Flughafen Zürich

Plangenehmigung

Neue Standplätze Delta Süd

Projekt Nr. 12-09-006

Abb. 2: Massgebende Empfangspunkte EP 5 bis EP 10 für die Standplätze Delta Süd inkl. Höhenangabe der Empfangspunkte

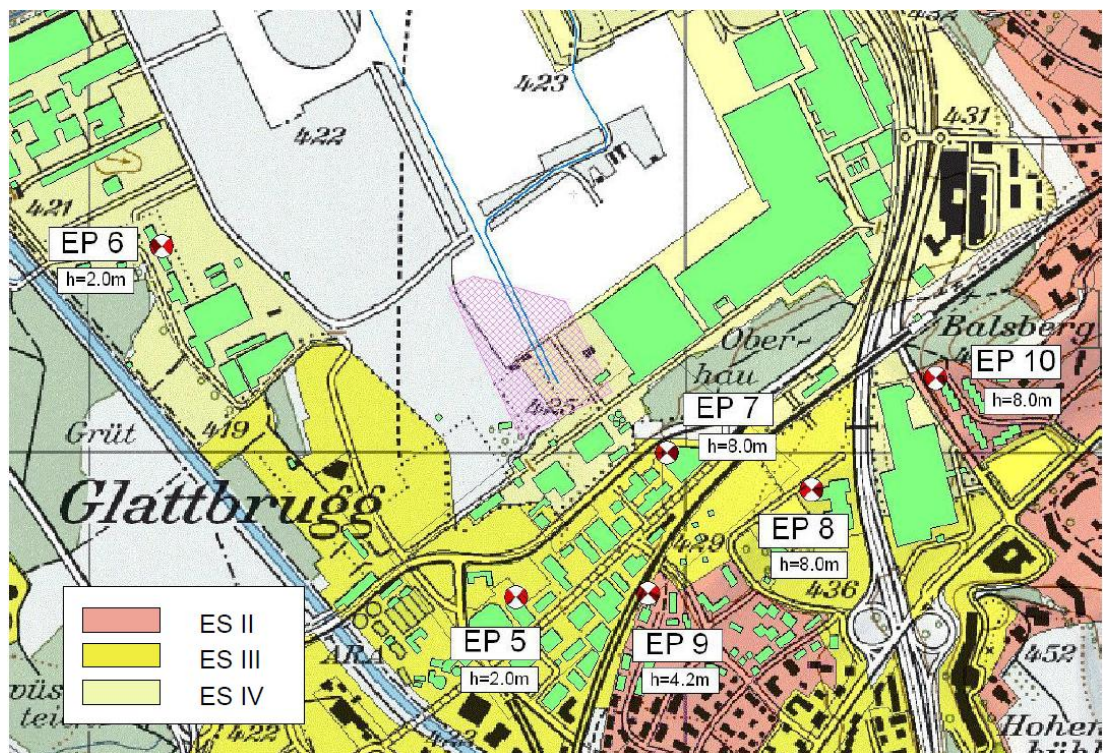
Aus dem UVB geht schliesslich hervor, dass die IGW in den Zuständen Z0 und Z2 bei den Empfangspunkten EP 5 bis EP 9 eingehalten werden könnten. Beim Empfangspunkt EP 10 (Hardackerstrasse 37, Kloten) ergebe sich hingegen sowohl im Ist-Zustand Z0 wie auch im Referenzzustand Z2 eine Überschreitung des IGW um 4 bis 5 dB (A).

Für den Zustand Z2+ weist der UVB aus, dass sich mit dem Projekt Standplätze Delta Süd bei den Empfangspunkten EP 5 und EP 7 bis EP 9 deutlich wahrnehmbare Pegelzunahmen im Bereich von ca. 2 bis 5 dB (A) ergäben. Die IGW an diesen Empfangspunkten würden aber weiterhin eingehalten. Die Zunahme beim Empfangspunkt EP 6 sei mit 0,9 dB (A) kaum wahrnehmbar und auch hier bleibe der IGW unterschritten.

Hingegen ist über den Antrag [3] (eventualiter seien für die im Rahmen des Plangenehmigungsgesuchs Stands Delta Süd ausgewiesene Überschreitung des IGW am EP 10 Erleichterungen zu gewähren) zu befinden.
